Newsletter

13.2024

Homologacje - zmiany

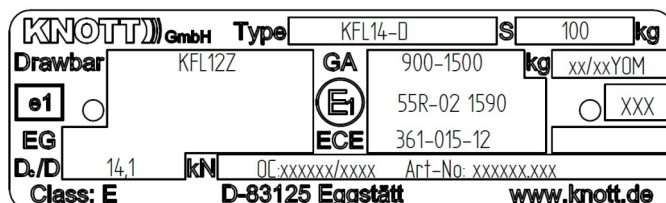
W przypadku urządzeń najazdowych KFL znak homologacji ECE 55R-01XXXX został zmieniony na:

W przypadku urządzeń najazdowych, które nie były jeszcze w sprzedaży, znak homologacji został już wprowadzony zgodnie z serią poprawek 02.

55R-02XXXX
